東海第二発電所
内部溢水の影響評価について
(コメント回答用)

平成29年9月6日
日本原子力発電株式会社

図2 水位測定箇所における浸水深

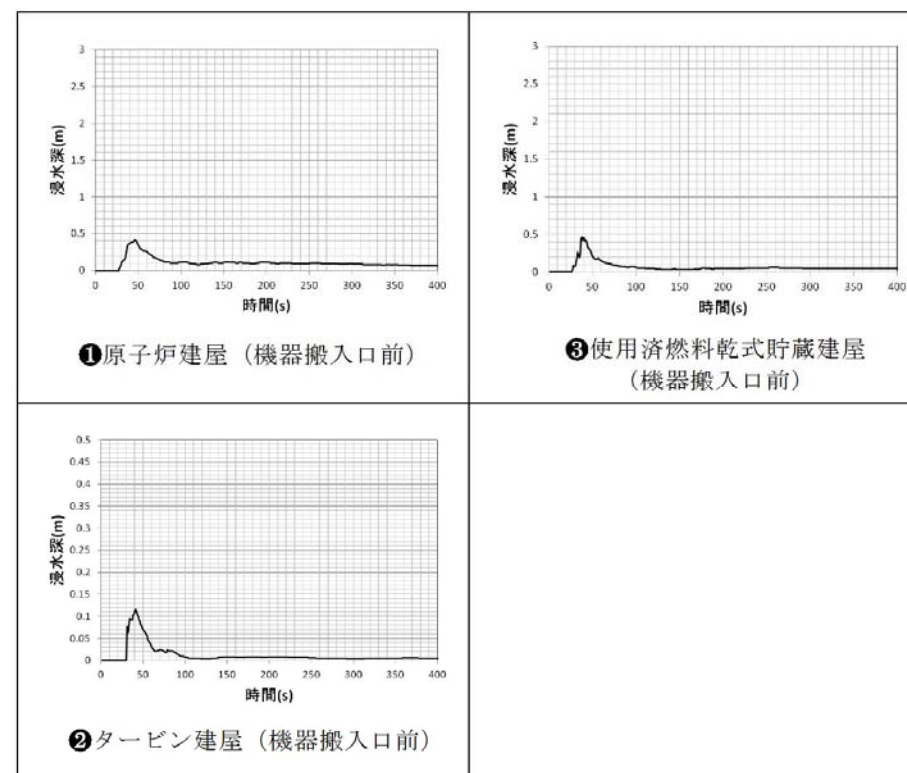
屋外タンク等の溢水影響評価に関して、保有水量が大きい淡水貯水池を溢水源としてその周囲の局所的な浸水水位評価の要否も検討の上、防護対象施設への影響を評価すること。

- ◆ 淡水貯水池は溢水させないことから、溢水源として考慮せずに評価を実施し、影響のないことを確認。
- 屋外タンク等による溢水影響評価
 - ・ 敷地内に広がった溢水は、構内排水路からの流出や、地中への浸透は評価上考慮しない。
 - ・ タンクから漏れ出した溢水は敷地全体に均一に広がるものとする。
 - ・ 溢水量の算出では、基準地震動 S_g による地震力によって破損が生じるおそれのある屋外タンク等からは、全量が流出する。
 - ・ 淡水貯水池については、溢水源としては考慮しない。
- 屋外タンク破損時の局所的な水位上昇について評価
 - ・ 原子炉建屋(機器搬入口前)では、水密扉により防護対象区画への浸水影響は無い。
 - ・ 使用済燃料乾式貯蔵建屋については、防護対象設備への溢水影響は無い。
 - ・ サービス建屋扉等を介した浸水経路は、溢水防護対象設備に影響を与える浸水経路とはならない。

図3 解析モデル図

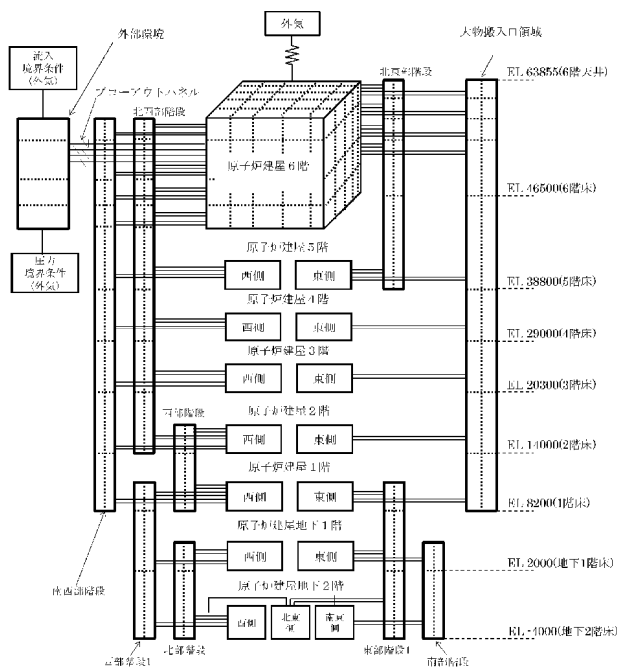
蒸気影響評価において、解析条件への区分分離による影響(空調等)について整理すること。(各項目毎に影響があるのか)

◆ 火災防護分離区域設置後の解析を実施した。その結果、原子炉建屋内機器の環境条件66°Cを満足することを確認した。

- ◆ 内部溢水で想定する蒸気漏えいのケースとして、原子炉隔離時冷却系蒸気供給配管の破損ケースを以下のとおり評価した。

図6 循環水ポンプ出口可撓継手構造図

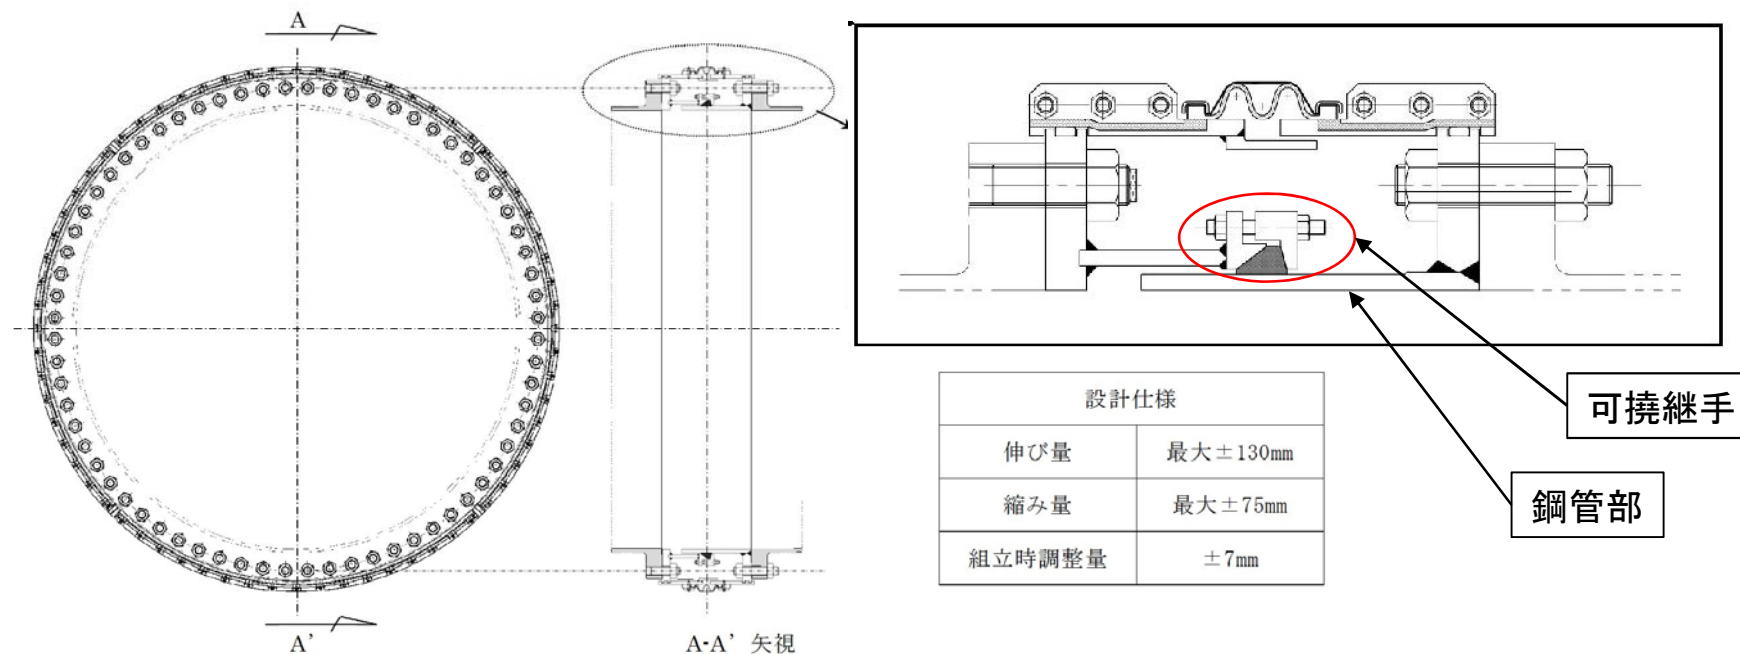
クローザージョイントについて設計の妥当性を説明すること。

◆ クローザージョイントにおける想定破損箇所の妥当性を示す。

- 循環水ポンプエリアで考慮すべき想定破損による評価においては、可撓継手部の破損想定が最も厳しいことを以下に示す。
 - ・ 循環水系での破損想定は、システムが低エネルギーの区分であることから、配管部での1/4Dt貫通クラックを想定する。
 - ・ 可撓継手部での破損を考慮する場合は、可撓継手の鋼管部における1/4Dt貫通クラックと構造上弱いゴム部のリング状破損が想定される。
 - ・ 可撓継手のゴム部の漏えい量は、表3に示すとおり配管部の破損想定に対して約3倍の溢水量となる。
- 想定する溢水源のうち、溢水量が最大となるのは可撓継手部のゴム部のリング状破損である。
 また、循環水ポンプ及び出口弁については、津波浸水防止の観点から耐震性を確保するため、可撓継手部の鋼管部についても、配管部と同様の強度を確保することとしており、地震時についても破損想定に包含される。
